POTENZIAMENTO INFRASTRUTTURALE ORTE-FALCONARA
RADDOPPIO DELLA TRATTA PM228-ALBACINA

ADDENDUM ALLO STUDIO DI IMPATTO AMBIENTALE

Il presente documento vuole contemporaneamente costituire un Addendum allo Studio di Impatto Ambientale del potenziamento infrastrutturale Orte-Falconara raddoppio della tratta PM228-Albacina, al fine di integrare gli stessi, e allo stesso tempo vuole fornire riscontro alle richieste di approfondimento esplicitate dal Comitato Speciale del Consiglio dei Lavori Pubblici (CSLLPP nel seguito).

PUNTO 14

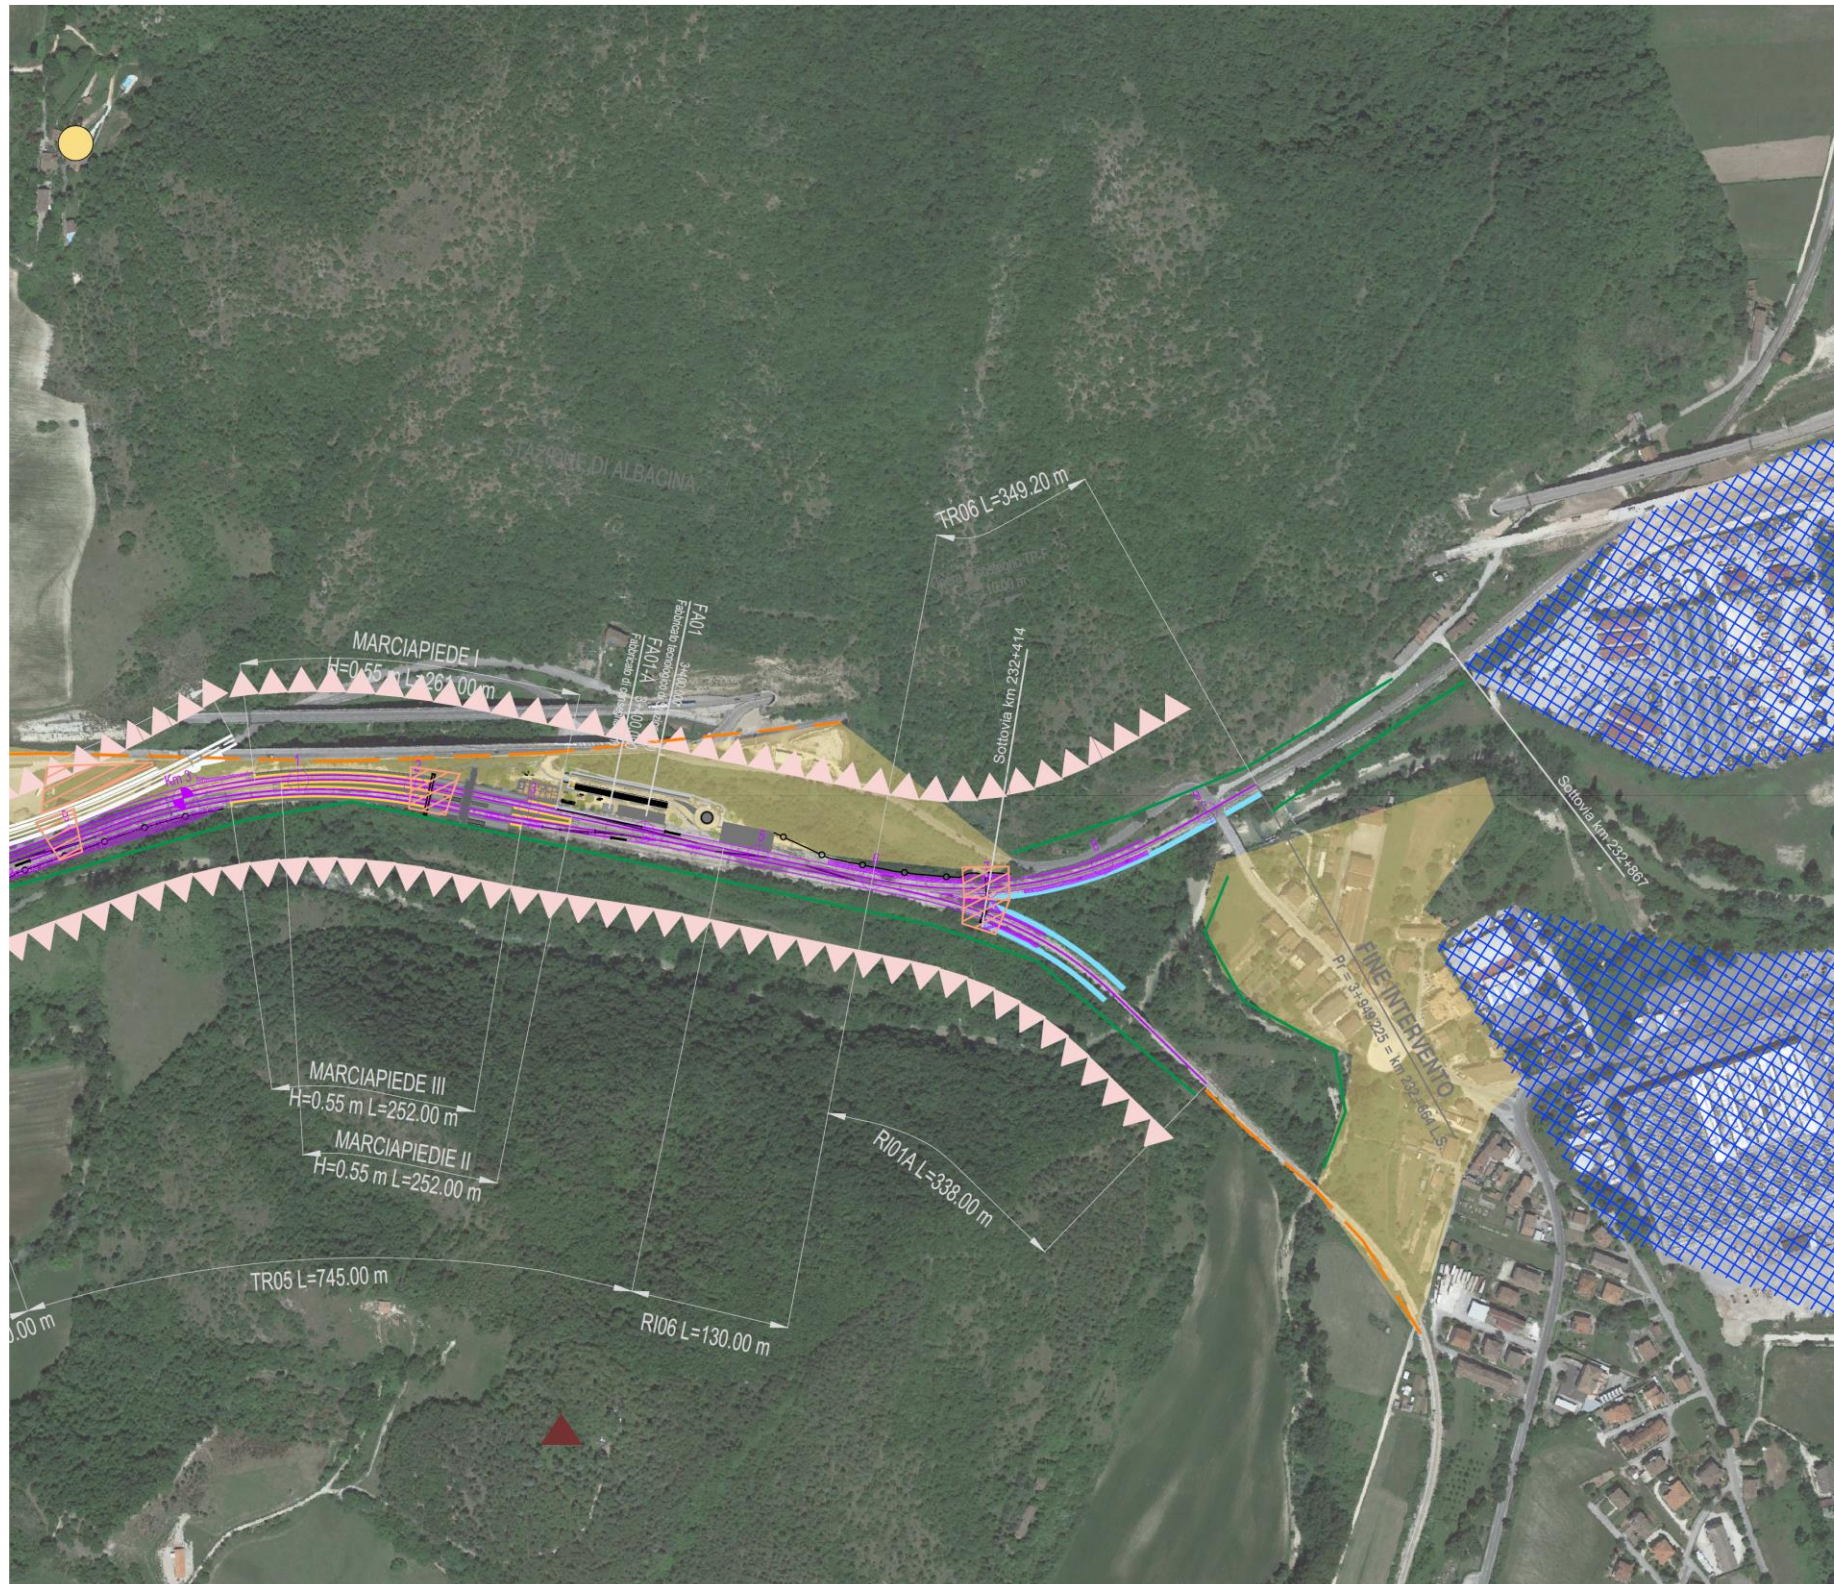
1. Approfondire, con ulteriori specifiche tavole grafiche e foto-inserimenti, l'impatto delle opere previste e il relativo rapporto percettivo con il contesto pre e post operam, al fine di valutarne la compatibilità con il sistema delle tutele e l'adeguatezza dell'inserimento paesaggistico;

Come si evince dalla lettura congiunta delle Carta della visualità IR0E00R22N5IM0002002B e del Report fotografico e fotoSimulazioni IR0E00R22DXIM0002001B, i punti da cui la ferrovia e le viabilità locali esistenti, e conseguentemente l'intervento in progetto, risultano visibili sono esigui, e da tali punti si ha comunque una visuale discontinua e frammentata dovuta alla presenza della vegetazione.

Le foto simulazioni elaborate sono state prodotte pertanto negli unici punti in cui risultano visibili le nuove viabilità in prossimità del raddoppio ferroviario, non avendo ulteriori punti da cui l'opera risulta visibile non sono state prodotte ulteriori fotosimulazioni, ma come si evince al punto successivo al fine di approfondire l'impatto delle opere previste e il relativo rapporto percettivo con il contesto sono state elaborate delle sezioni ambientali

Di seguito si riportano gli stralci della Carta della visualità IR0E00R22N5IM0002002B e del Report fotografico e fotoSimulazioni IR0E00R22DXIM0002001B.

FIGURA 2 VISUALITÀ DEL NUCLEO STORICO MOLINO VATRIA IMPEDITA DALLA VEGETAZIONE CHE FUNGE DA SCHERMO AL BORGIO STESSO

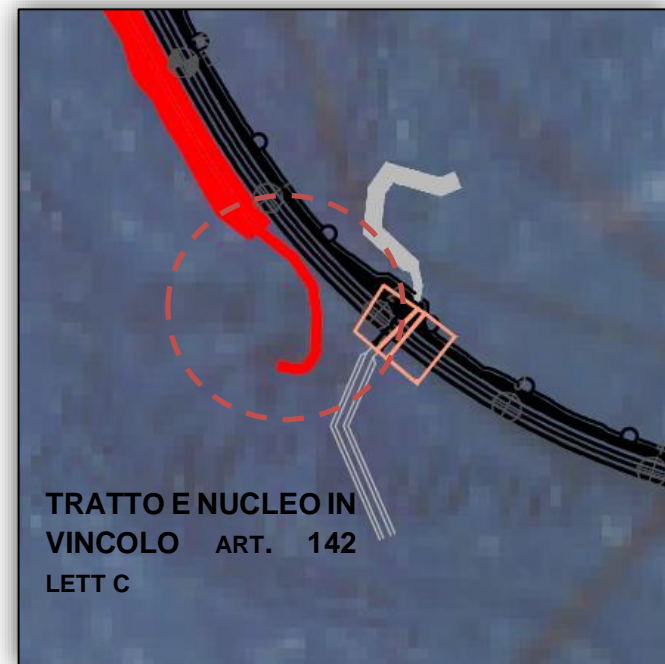
2. per il tratto in corrispondenza della stazione di Albacina e del nucleo storico del Molino Vatria (censito dal PPAR Marche tra gli edifici e manufatti extraurbani dell'Elenco dei Beni Storico Culturali, 1989), si richiede di elaborare ulteriori tavole grafiche (sezioni, piante e prospetti), nelle adeguate scale di rappresentazione, e sufficienti foto-inserimenti (o ricostruzioni tridimensionali) ripresi da punti di vista strategici, ravvicinati e particolarmente rappresentativi. Tale documentazione è finalizzata alla verifica delle scelte progettuali per le nuove strutture ed infrastrutture, affinché garantiscano il minor impatto possibile rispetto ai caratteri qualitativi e morfologici dell'ambito di paesaggio in cui si inseriscono;

Come si evince da quanto sopra esposto in corrispondenza del nucleo storico del Molino Vatria non è stato possibile realizzare un fotoinserimento in quanto dai luoghi di pubblica fruizione e normale accessibilità il borgo non risulta visibile.

Infatti, nonostante il nucleo storico sia compreso da viabilità a pubblica fruizione, quale a sud la SS256, ad ovest e a nord dalla SS76, questo non risulta visibile in quanto schermato dalla fitta vegetazione che lo avvolge.

FIGURA 3 VINCOLI E DELLE TUTELE - ART. 136 DEL D.LGS 42/2004

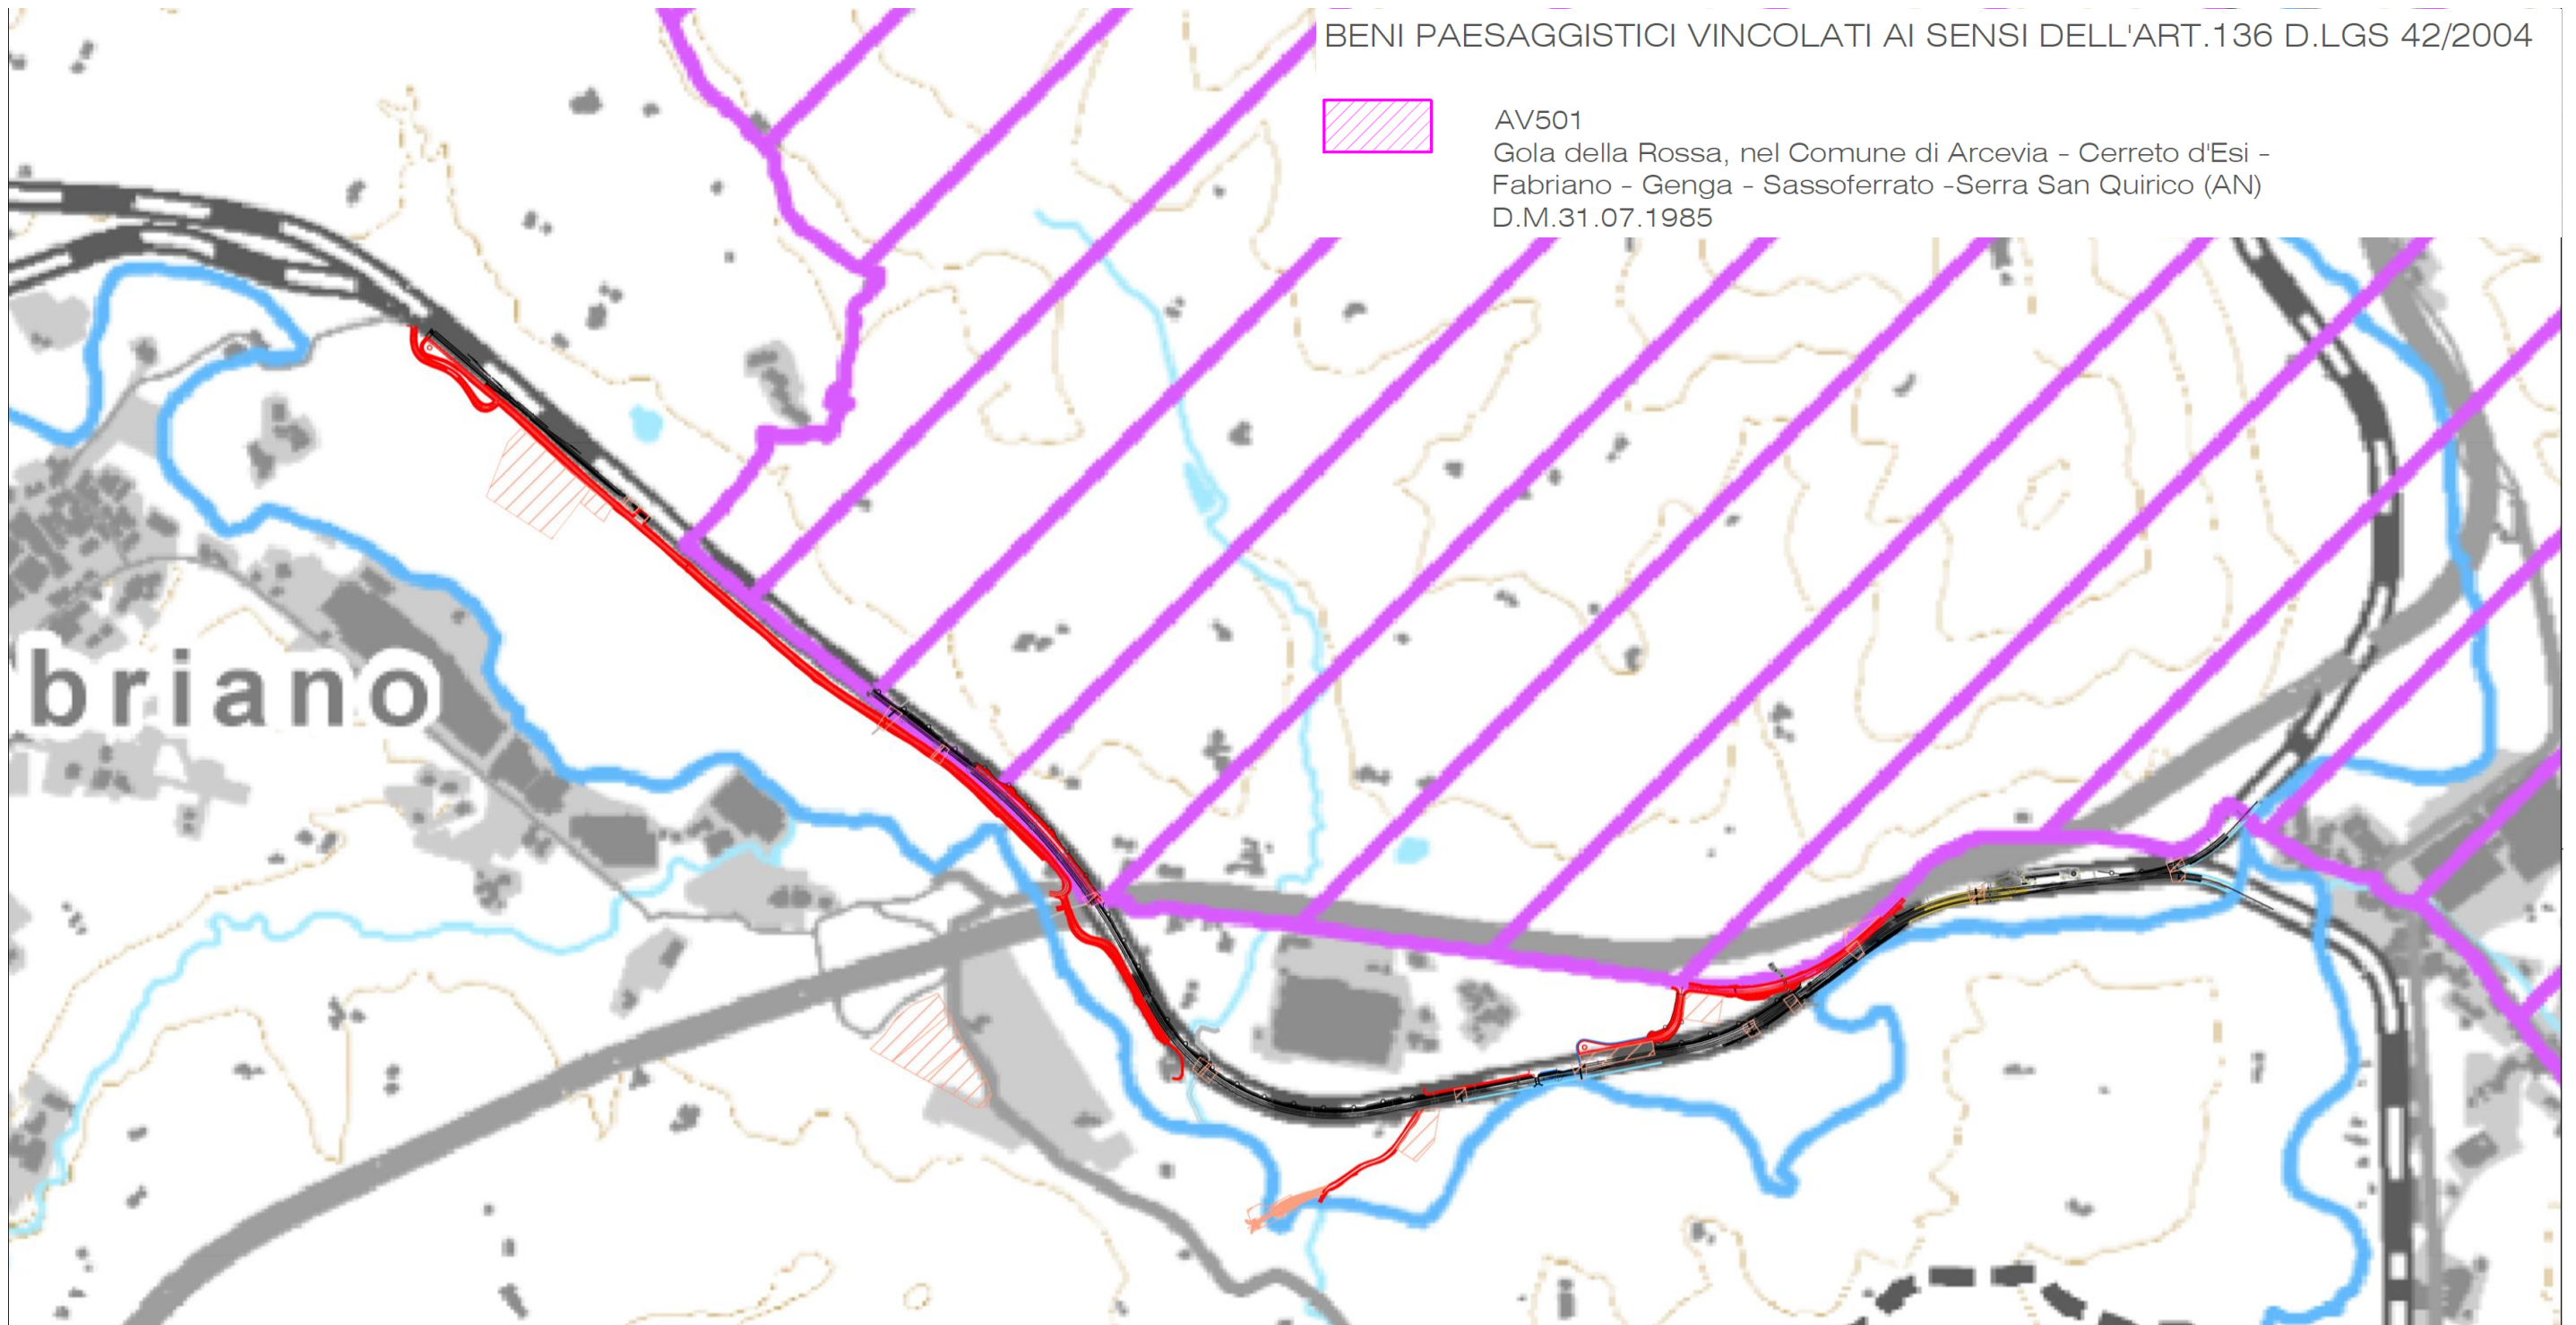
3.elaborare cartografie a scala adeguata degli interventi che interferiscono direttamente con vincoli e/o ambiti di tutela architettonica, paesaggistica ed archeologica (D.Lgs. 42/2004, PPAR, PTC, PRG) al fine di escludere potenziali impatti significativi di tipo diretto e/o indiretto;

Mentre, per una maggiore comprensione delle interferenze del tracciato con le aree sottoposte a vincolo paesaggistico ai sensi dell'art.136 del D.Lgs 42/04, è stata adeguata la scala al 10.000 alla *Carta dei vincoli e delle tutele – Art. 136 del D.Lgs 42/04 IR0E00R22N2IM0002001B* al 10.000, precedentemente elaborata al 50.000.
